女川原子力発電所保安規定審査資料	
資料番号	保-0008-2
提出年月日	2022年11月24日

女川原子力発電所2号炉

原子炉施設保安規定変更に係る説明資料 (既存条文 先行BWRプラントとの比較表)

【27条, 58条, 附則 抜粋】

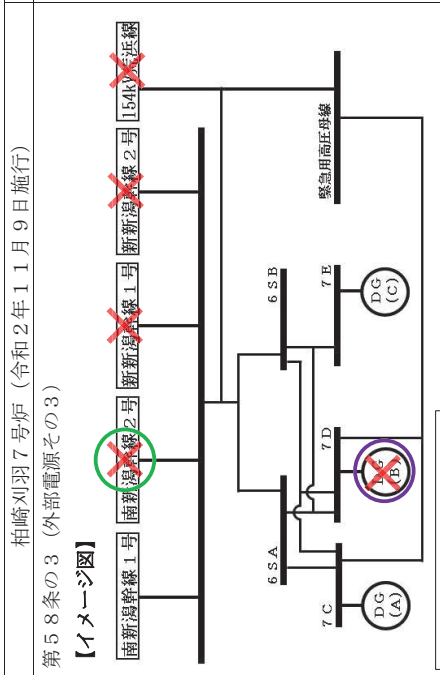
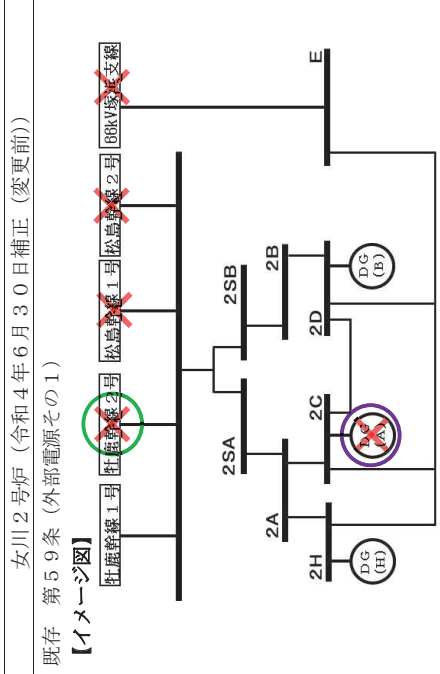
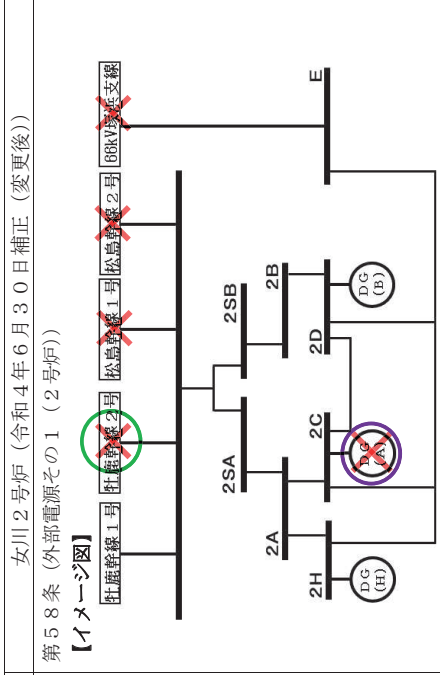
条件A～Dは実質的な相違なし。

条件	要求される措置	完了時間
E. 動作可能である外部電源が1回線の場合及び第59条及び第60条で要求される非常用ディーゼル発電機の数を満たしていない場合	E1. 当直長は、動作不能となつて外部電源の少なくとも1回線の動作可能な状態に復旧する。又は E2. 当直長は、当該非常用ディーゼル発電機を動作可能な状態に復旧する。	1.2時間 1.2時間

条件	要求される措置	完了時間
B. 動作可能である外部電源が1系列の場合 (高圧炉心スプレイス系母線を除く) および非常用ディーゼル発電機が1台動作不能の場合 (高圧炉心スプレイス系非常用ディーゼル発電機を除く)	B1. 外部電源を2系列動作可能な状態に復旧する。または B2. 当該非常用ディーゼル発電機を動作可能な状態に復旧する。	1.2時間 1.2時間

条件	要求される措置	完了時間
E. 動作可能である外部電源が1回線の場合 (高圧炉心スプレイス系母線を除く) および第59条および第60条で要求される非常用ディーゼル発電機 (高圧炉心スプレイス系非常用ディーゼル発電機を除く) の台数を満足していない場合	E1. 外部電源を少なくとも2回線動作可能な状態に復旧する。または E2. 当該非常用ディーゼル発電機を動作可能な状態に復旧する。	1.2時間 1.2時間

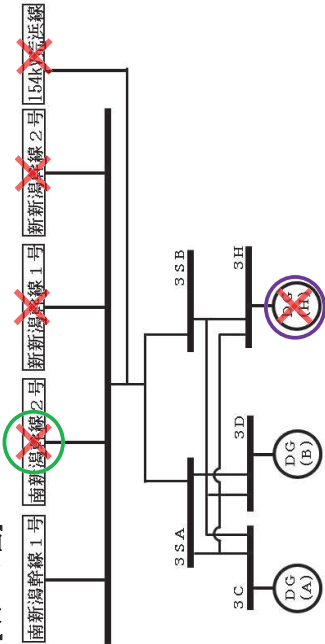
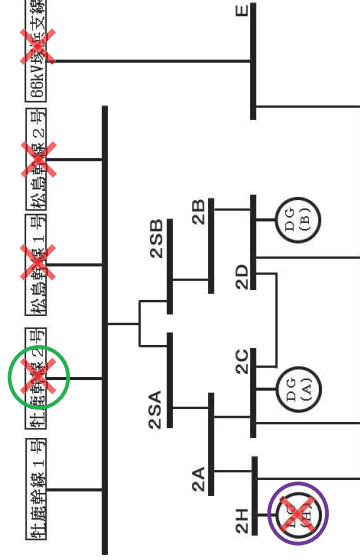
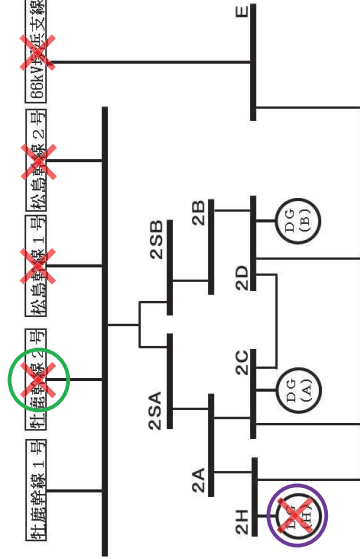
条件	要求される措置	完了時間
C. 高圧炉心スプレイス母線に対し動作可能である外部電源が1系列のみ又は1系列もない場合及び高圧炉心スプレイス非常用ディーゼル発電機が動作不能の場合	C1. 1. 外部電源を2系列動作可能な状態に復旧する。 又は C1. 2. 当該非常用ディーゼル発電機を動作可能な状態に復旧する。	10日間
	C2. 自動減圧系 (原子炉圧力が0.84 MPa[gage]以上の場合)の窒素ガス供給圧力が表39-2に定める値であることを確認する。 及び C3. 原子炉隔離時冷却系について動作可能であることを確認する。 ^{*3}	速やかに 速やかに

条件	要求される措置	完了時間
C. 高圧炉心スプレイス母線に対し動作可能である外部電源が1系列の場合および高圧炉心スプレイス非常用ディーゼル発電機が動作不能の場合	C1. 1. 外部電源を2系列動作可能な状態に復旧する。 または C1. 2. 当該非常用ディーゼル発電機を動作可能な状態に復旧する。 および C2. 自動減圧系 (原子炉圧力が0.77MPa [gage]以上の場合)の窒素ガス供給圧力が表39-2に定める値であることを確認する。 および C3. 原子炉隔離時冷却系について動作可能であることを確認する。 ^{*3}	10日間 10日間 速やかに 速やかに

高圧炉心スプレイス母線に対し、動作可能である外部電源が1系列もない場合及び高圧炉心スプレイス非常用ディーゼル発電機が動作不能の場合は、条件Dの要求される措置を実施するとともに、第59条のLCO逸脱時に要求される措置にて高圧炉心スプレイス非常用ディーゼル発電機を10日以内に動作可能な状態に復旧する。

条件	要求される措置	完了時間
F. 高圧炉心スプレイス母線に対し動作可能である外部電源が1回線の場合および第59条および第60条で要求される高圧炉心スプレイス非常用ディーゼル発電機が動作不能の場合	F1. 1. 外部電源を少なくとも2回線動作可能な状態に復旧する。 または F1. 2. 当該非常用ディーゼル発電機を動作可能な状態に復旧する。 および F2. 自動減圧系 (原子炉圧力が0.77MPa [gage]以上の場合)の窒素ガス供給圧力が表39-2に定める値であることを確認する。 および F3. 原子炉隔離時冷却系について動作可能であることを確認する。 ^{*4}	10日間 10日間 速やかに 速やかに

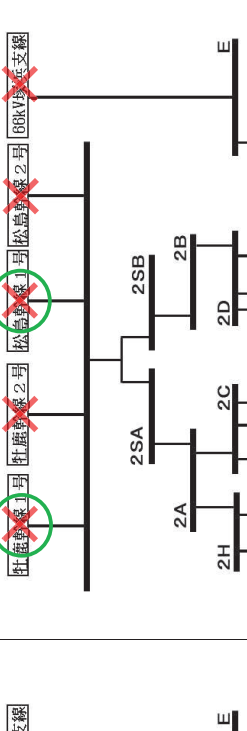
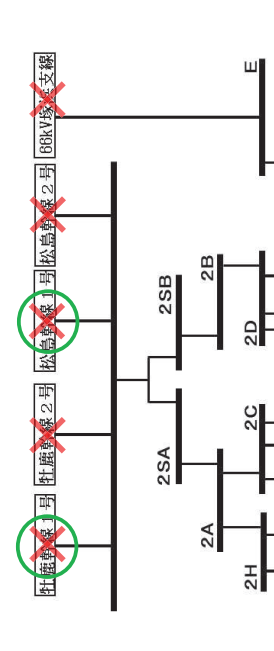
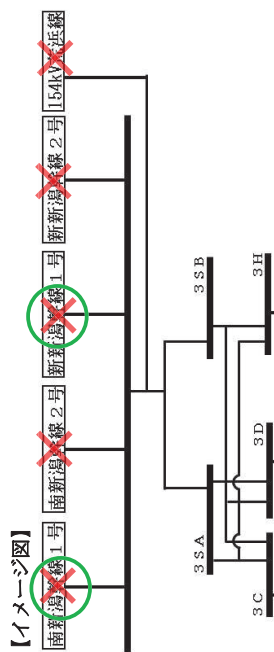
条件	要求される措置	完了時間
D. 高圧炉心スプレイス母線に対し動作可能である外部電源が1系列もない場合	D1. 外部電源を2系列動作可能な状態に復旧する。 及び D2. 自動減圧系 (原子炉圧力が0.84MPa [gage] 以上の場合) の窒素ガス供給圧力が表39-2に定める値であることを確認する。 及び D3. 原子炉隔離時冷却系について動作可能であることを確認する。 ^{*3}	10日間 速やかに 速やかに

条件	要求される措置	完了時間
D. 高圧炉心スプレイス母線に対し動作可能である外部電源が1系列もない場合	D1. 外部電源を2系列動作可能な状態に復旧する。 および D2. 自動減圧系 (原子炉圧力が0.77MPa [gage] 以上の場合) の窒素ガス供給圧力が表39-2に定める値であることを確認する。 および D3. 原子炉隔離時冷却系について動作可能であることを確認する。 ^{*3}	10日間 速やかに 速やかに

条件	要求される措置	完了時間
G. 高圧炉心スプレイス母線に対し動作可能である外部電源が1回線もない場合	G1. 外部電源を少なくとも2回線動作可能な状態に復旧する。 および G2. 自動減圧系 (原子炉圧力が0.77MPa [gage] 以上の場合) の窒素ガス供給圧力が表39-2に定める値であることを確認する。 および G3. 原子炉隔離時冷却系について動作可能であることを確認する。 ^{*4}	10日間 速やかに 速やかに

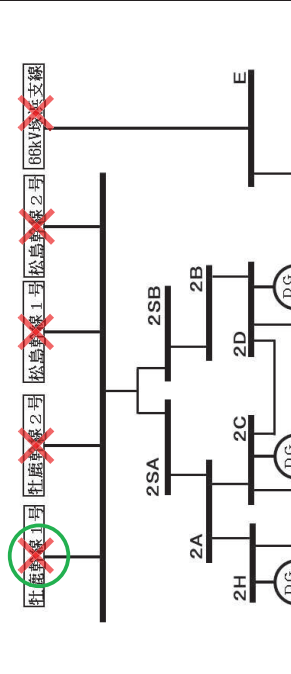
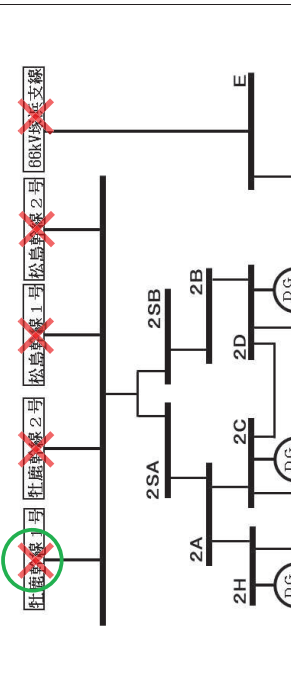
H. 原子炉の状態が冷温停止及び燃料交換において、条件A, B, C, D, E又はFの措置を完了時間内に達成できない場合	A. 運転上の制限を満足していないと判断した場合	I. 原子炉の状態が冷温停止および燃料交換において、すべての外部電源が動作不能である場合 (高圧炉心スプレイス系母線を除く。) または 原子炉の状態が冷温停止および燃料交換において、条件A, B, C, D, E, FまたはGの措置を完了時間内に達成できない場合
H1. 当直長は、炉心変更を中止する。及び H2. 当直長は、原子炉建屋原子炉棟内で照射された燃料に係る作業を中止する。及び H3. 当直長は、有効燃料頂部以下の高さで原子炉圧力容器に接続している配管について原子炉冷却材圧カバウンダリを構成する隔離弁の閉鎖操作を禁止する。	A1. 外部電源を1系列動作可能な状態に復旧する。 および A2. 炉心変更を中止する。 および A3. 原子炉建屋原子炉棟内で照射された燃料に係る作業を中止する。 および A4. 有効燃料頂部以下の高さで原子炉圧力容器に接続している配管について原子炉圧力容器バウンダリを構成する隔離弁の閉鎖操作を禁止する。	I1. 外部電源を少なくとも1回稼働動作可能な状態に復旧する。 および I2. 炉心変更を中止する。 および I3. 原子炉建屋原子炉棟内で照射された燃料に係る作業を中止する。 および I4. 有効燃料頂部以下の高さで原子炉圧力容器に接続している配管について原子炉冷却材圧カバウンダリを構成する隔離弁の閉鎖操作を禁止する。
完了時間	完了時間	完了時間
速やかに	速やかに	速やかに
速やかに	速やかに	速やかに
速やかに	速やかに	速やかに
速やかに	速やかに	速やかに
速やかに	速やかに	速やかに
速やかに	速やかに	速やかに
速やかに	速やかに	速やかに
速やかに	速やかに	速やかに
速やかに	速やかに	速やかに
速やかに	速やかに	速やかに
速やかに	速やかに	速やかに
速やかに	速やかに	速やかに
速やかに	速やかに	速やかに
速やかに	速やかに	速やかに
速やかに	速やかに	速やかに

- ・ 柏崎は、冷温停止および燃料交換において、すべての外部電源が動作不能である場合は、条件Fに記載。
- ・ 高圧炉心スプレイス系母線に対しすべての外部電源が動作不能の場合は、条件Gの要求される措置を実施。
